**Avaliação das opções estratégicas para o  
aumento da capacidade aeroportuária da região de Lisboa**

**Relatório da Consulta Pública**  
**3ª fase da AAE: Avaliação de opções estratégicas**

# **RELATÓRIO DA CONSULTA PÚBLICA**

## **3ª fase da AAE: valiação de opções estratégicas**

#### **2 – A urgência do prolongamento do taxiway norte/nascente**

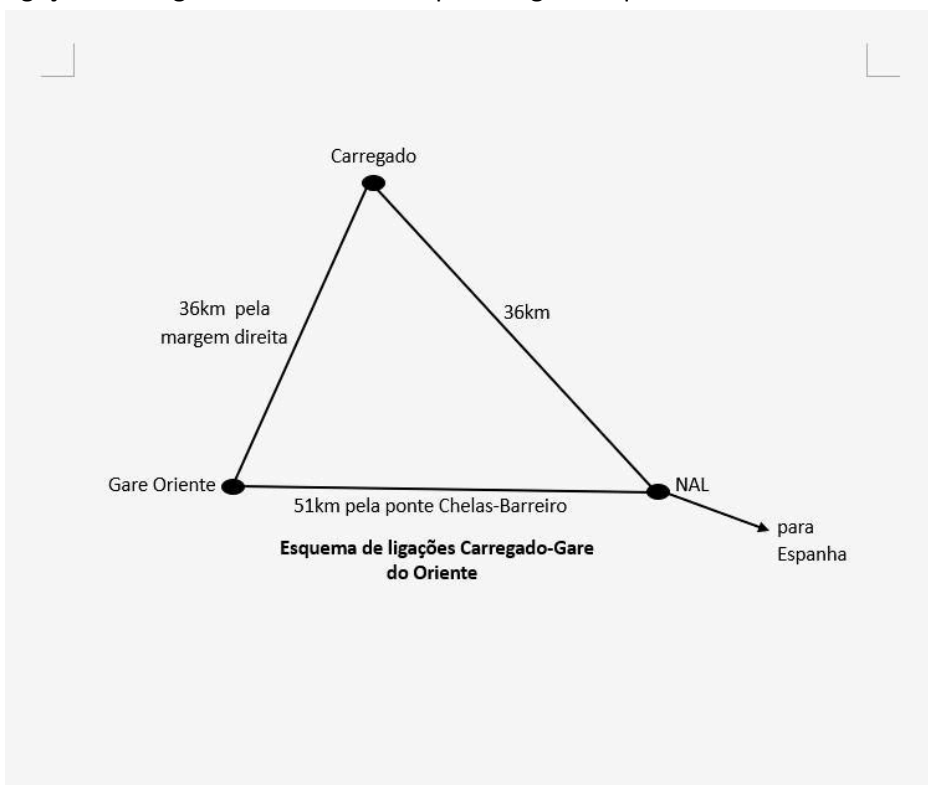
Sem contestar a eficácia da construção do pier 1 para a melhoria da fluidez do movimento dos passageiros e da circulação dos aviões nas posições de embarque, julgo que a obra prioritária no AHD será a construção do taxiway paralelo ao troço U pelo menos até à soleira da pista 20 (ex 21) incluindo o aterro nos armazéns a expropriar, a demolição do hangar do AT1 e o

aproveitamento do APRON também do AT1. Esta medida permitiria, para além de evitar o cruzamento da pista pelos aviões wide body, a deslocação para norte do ponto de aterragem da pista 2 (ex 3) e do ponto de descolagem da pista 20 (ex 21) afastando-os da avenida do Brasil reduzindo o ruído. Receio que não seja a opção selecionada mas deverá insistir-se nela. Por outro lado, desejar-se-ia que a desafetação do AT.1 fosse efetiva, com deslocação completa das instalações militares e do serviço de transporte de detentores de altos cargos.

**Figura 1: Referências internacionais de taxas de crescimento anual do tráfego aéreo consideradas pela CTI**

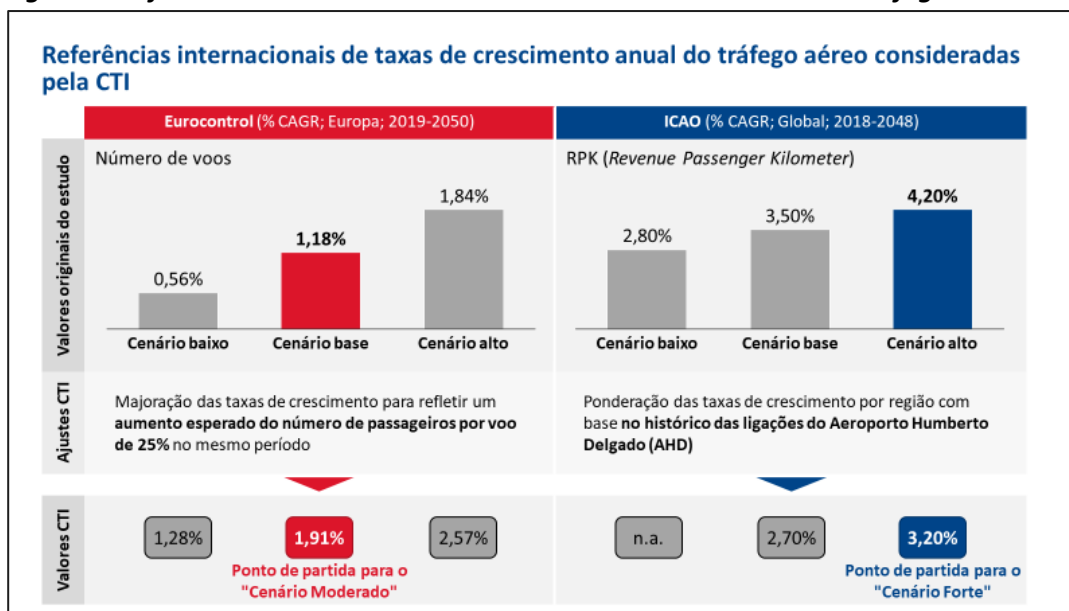
12. As referências de crescimento do tráfego utilizadas pela CTI apenas consideram os cenários base e otimistas definidos pelas organizações internacionais em estudos recentes, desconsiderando cenários mais conservadores desenvolvidos por essas mesmas entidades, nesses mesmos estudos. Os três cenários de previsão da procura aeroportuária para a Região de Lisboa, elaborados pela CTI, partem das projeções da taxa de crescimento anual do tráfego aéreo até 2050 para a Europa, produzidas pela Eurocontrol e pela ICAO em estudos recentes<sup>5</sup> (Figura 1): o “Cenário Moderado” parte da projeção “Eurocontrol Base”; o “Cenário Forte” parte da projeção “ICAO Alto”; e o “Cenário Central” parte da média ponderada dos valores dos outros dois cenários<sup>6</sup>.

**Figura 2: Projeções de crescimento de voos e passageiros no relatório da CTI – com base no estudo da Eurocontrol**

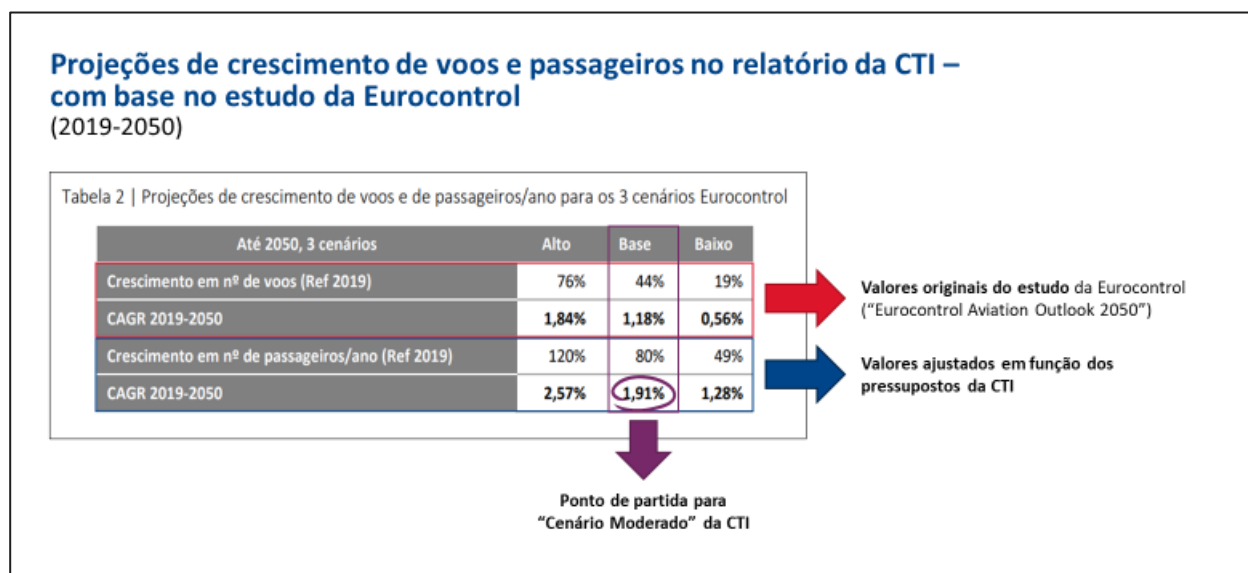
**13. As projeções da Eurocontrol para o crescimento anual do número de voos (IFR Movements) foram ajustadas em alta pela CTI, apesar do estudo original já reportar igualmente taxas de crescimento anual do volume de passageiros.** No caso do estudo da Eurocontrol, a CTI utiliza a projeção da taxa de crescimento anual do número total de voos na Europa (incluindo passageiros, aviação executiva e carga) entre 2019 e 2050, sendo esta de 1,18% no cenário “Eurocontrol Base”. Esta taxa de crescimento é posteriormente majorada pela CTI para refletir um aumento do número de passageiros por voo de 25% no mesmo período, resultando numa taxa de crescimento anual do volume de passageiros de 1,91% no cenário “Base” (Figura 2).

**Figura 25: VAL das OEs no horizonte de análise (2082) – “Cenário Central” CTI**

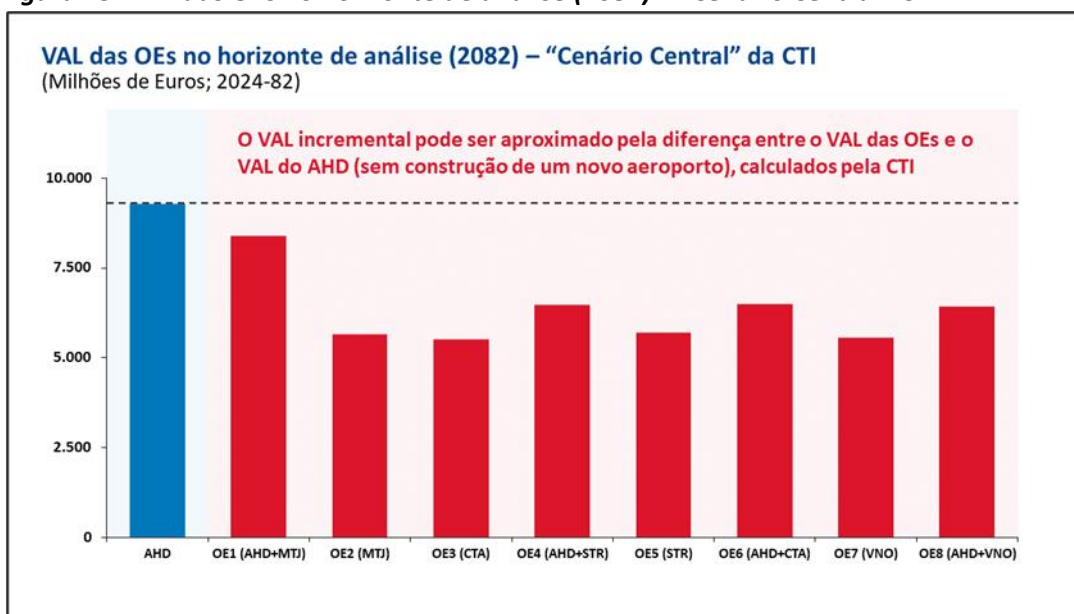
**51. Todas as OEs aparentam apresentar um VAL negativo mesmo num horizonte temporal (2082) superior ao horizonte da Concessão (2062).** A restrição do âmbito da avaliação económico-financeira aos fluxos de caixa incrementais sugere que todas as OEs apresentam um VAL negativo num horizonte temporal (2082 – horizonte da análise económico-financeira da CTI) superior ao da Concessão (2062), assumindo os pressupostos do “Cenário Central” da CTI (Figura 25).
